## Keuringsverslag van een elektrische laagspanning- en zeer lage spanningsinstallatie

NIET CONFORM

Datum keuring: 10/05/2023

Straatnaam	Rijselseweg
Huisnummer	186
Busnummer	
Postcode	8900
Gemeente	IEPER
Land	België

Afbeelding schakel- en verdeelbord:

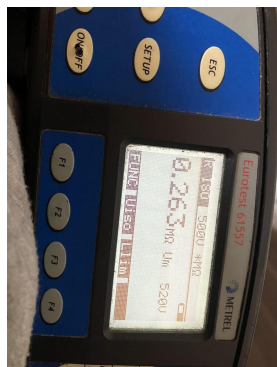
15.09 De genaakbare, naakte onder spanning staande delen zijn onvoldoende afgeschermd. (Boek 1 Afdeling 5.1.4. en 4.2.2.3.) De rails zijn niet geïsoleerd.
